Il giorno 04/10/2020 alle ore 10:02:11 (+0200) il messaggio
"Osservazioni VIA Impianto per la produzione di energia da fonte eolica denominato "Parco eolico
Tuscania" ID_VIP/ID_MATTM: 5419" è stato inviato da "rob.carotenuto@pec.it"
indirizzato a:
gabinetto@beniculturali.it mbac-sg@mailcert.beniculturali.it cress@pec.minambiente.it
segreteria.ministro@pec.minambiente.it protocollo@regione.lazio.legalmail.it
Il messaggio originale è incluso in allegato.
Identificativo messaggio: opec292.20201004100211.07030.723.1.65@pec.aruba.it

Modulo per la presentazione delle osservazioni per i piani/programmi/progetti sottoposti a procedimenti di valutazione ambientale di competenza statale

Impianto per la produzione di energia da fonte eolica denominato "Parco eolico Toscana", sito nel Comune di Tuscania (VT) e relative opere di connessione nei Comuni di Tuscania (VT) e Arlena di Castro (VT).
Codice procedura (ID_VIP/ID_MATTM): 5419

Figura 23 Schema di distribuzione degli impianti da FER: in rosso, gli aerogeneratori esistenti, in blu quelli in progetto, in magenta gli impianti fotovoltaici esistenti e in arancio quelli in iter di VIA e di Autorizzazione Unica.

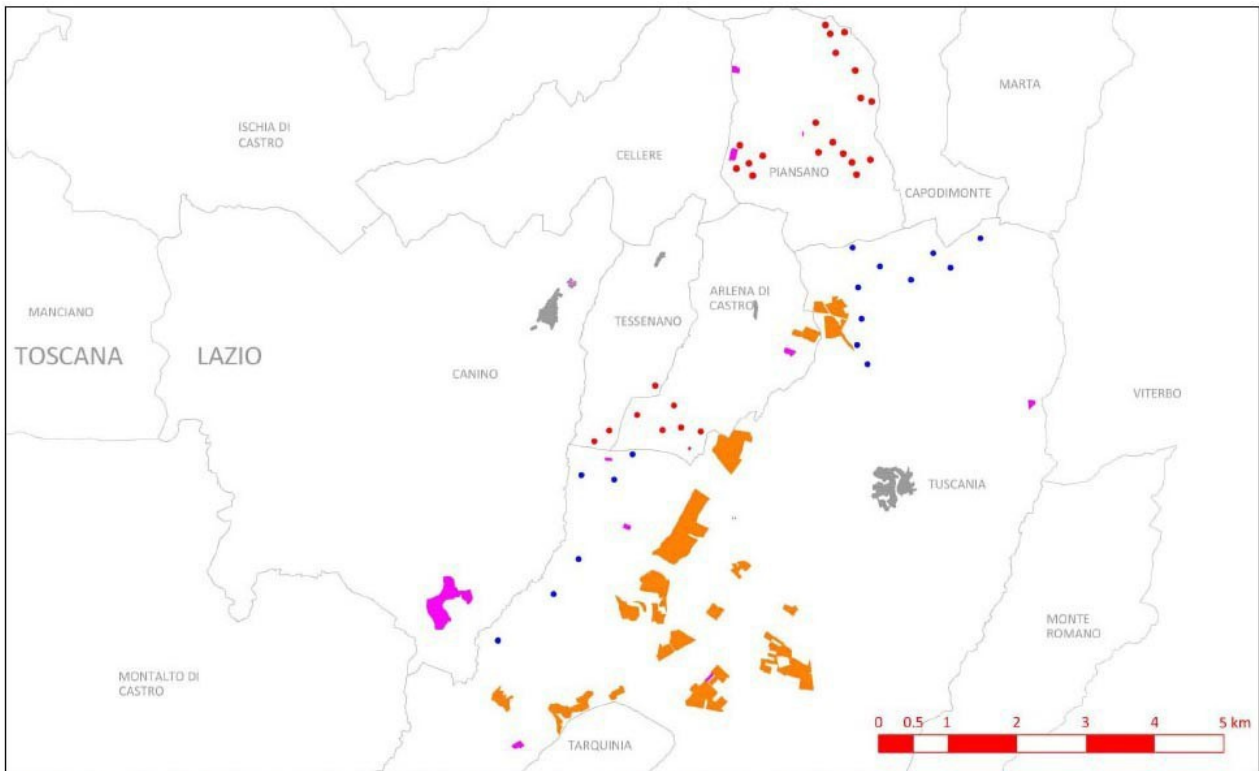
La figura 23 su SINTESI NON TECNICA DEL SIA (GE_TSC01_PD_SIA04), così come altre mappe di analisi di impatti cumulativi (GE_TSC01_PD_9_1_2, GE_TSC01_PD_9_1_3, GE_TSC01_PD_9_1), omette di rappresentare un ulteriore aerogeneratore presente nel territorio dei comuni di Tessenano e Arlena di Castro, in cui gli aerogeneratori di progetto sono 9 e non 8, mentre non è mai rappresentata una mappa con un'analisi di impatto cumulativo, che comprenda cioè cavidotti, stazioni di utenza e stalli che pure fanno parte del progetto, in relazione di incidenza con i BENI PAESAGGISTICI (ai sensi del D.LDG.42/04 e ulteriori beni da PTPR Lazio). Si tratta di carenze sostanziali che non permettono una valutazione visiva olistica dell'impatto paesaggistico. Allo scopo sarebbe utile anche una mappa con la sovrapposizione dei lavori di realizzazione comprensiva di tutte le aree necessarie, da sovrapporre all'analisi di Impatto cumulativo, in modo da includere sia gli aerogeneratori e i campi fotovoltaici esistenti, sia gli aerogeneratori e i campi fotovoltaici in V.I.A., senza limitarsi ad una rappresentazione semplificata come quella della figurina 23.

Nonostante questo dalla stessa figura 23, emerge come dal Lago di Bolsena al mare Tirreno si stia creando un nuovo territorio che andrà a costituire di fatto un paesaggio industriale, costellato come è di pale eoliche, campi fotovoltaici e stazioni di utenza.
